Bebauungsplanaufstellungsverfahren Amberg 136 „Kennedystraße Süd 2“

Förmliche Beteiligung der Behörden und sonstigen Träger öffentlicher Belange und der Öffentlichkeit

Abwägungsvorschläge des Referats für Stadtentwicklung und Bauen

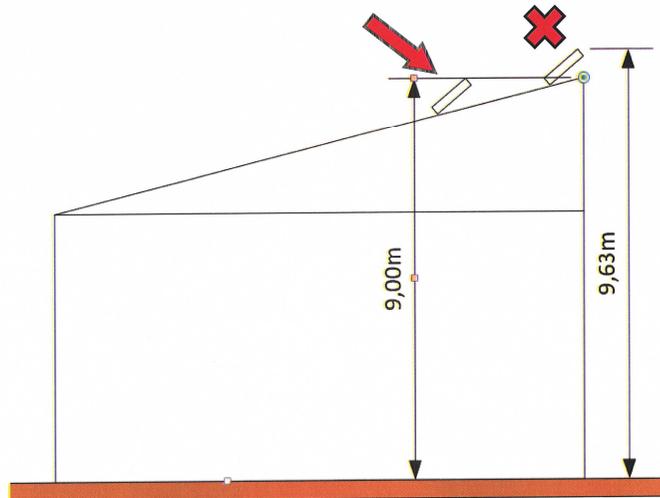
In Kapitel 6.2.1 der Anlage 5 „Begründung zum Bebauungsplanentwurf“ und Kapitel 19.4 der Anlage 4 „Entwurf des Bebauungsplans“ wird die Nutzung mit Photovoltaik mit einer Aufständigung von bis zu 40° zugelassen. Die max. Firsthöhe wird in Kapitel 3.5 der Anlage 4 auf max. 9m festgesetzt.

Durch fehlende ergänzende Regelungen kann so die Gebäudehöhe über 9,5 m Höhe anwachsen und so die vermutlich gewünschte Begrenzung ggfs. aushebeln.

Wir schlagen daher vor, die max. Gebäudehöhe inklusive Photovoltaik-Anlagen auf max. 9m zu begrenzen. Eine ggfs. aufgebrachte Photovoltaik sollte auf der Dachfläche entsprechend niedriger platziert werden.

Der Hinweis wird berücksichtigt. Die Planung wird insoweit geändert, dass die maximale Firsthöhe auch für PV- und Sonnenkollektoren gilt.

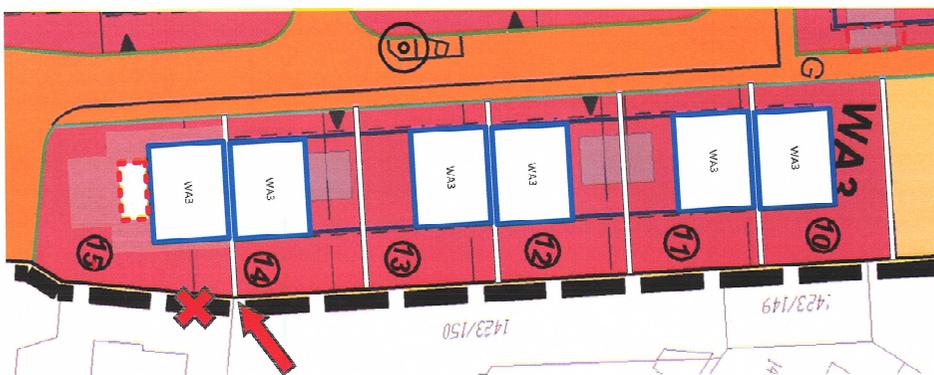
Grundstück 14 und 15 grenzen mit an ihrem östlichen Grenzpunkt nicht an der Grenze zwischen Flurstück 1415/10 und 1423/150, sondern versetzt am Flurstück 1415/10. In dieser hinteren Lage besteht die Tendenz einer unansehnlichen Grenzbebauung mit Nebengebäuden, die durch die versetzte Grenze der Grundstücke 14 und 15 deutlich in den südlichen Bereich hineinragt.

Dies könnte vermieden werden, wenn ein gemeinsamer Grenzpunkt zwischen den Grundstücken 14 und 15 sowie den Flurstücken 1415/10 und 1423/150 festgelegt wird (siehe dazu auch die Anlage Nr. 1), wo insbesondere Gartenhäuser direkt aneinander anschließen.

Der dadurch entstehende größere Flächenanteil des Grundstücks 15 könnte z.B. durch folgende Maßnahmen kompensiert werden:

1. gleichmäßige Verringerung des Flächenanteils der Grundstücke 10-14
2. Umwandlung der Grundstücke 10-14 in 3-4 Einzelhausgrundstücke

Die Grundstücksgrenze zwischen der Parzelle 14 und 15 wird nicht geändert.

Ziel der Parzellierung war es, Grundstücksgrößen zu generieren, die eine für Doppelhaushälften nachgefragte Größe aufweisen. Bei einer Verschiebung der Grenze würde Parzelle 15 zu groß und Parzelle 10-14 zu klein werden.

Eine Bebauung mit Einzelhäusern ist hier nicht beabsichtigt, da es eine hohe Nachfrage nach Doppelhaushälften gibt und sich die Parzellen 10-15 besonders städtebaulich für Doppelhausbebauungen eignen.

Die maximale Grenzbebauung wird durch die Bayerische Bauordnung geregelt. Diese bestimmt, dass maximal 9 Meter an die Grundstücksgrenze gebaut werden darf. Dies gilt für jedes Grundstück, sodass im vorliegenden Fall eine Grenzbebauung mit über 9 Meter entlang der Grundstücksgrenze zu Flurnummer 1415/10 möglich wäre. Nämlich dann, wenn beide Eigentümer der Parzellen 14 und 15 ihre erlaubten Nebenanlagen direkt an die Grenze bauen. Allerdings wäre selbst in diesem Falle eine ausreichende Belichtung und Belüftung gegeben, da die restliche Grenze dann von weiterer Grenzbebauung frei zu halten ist. Vor allem auch, da es sich ausschließlich um Nebenanlagen und nicht um Hauptgebäude handelt.
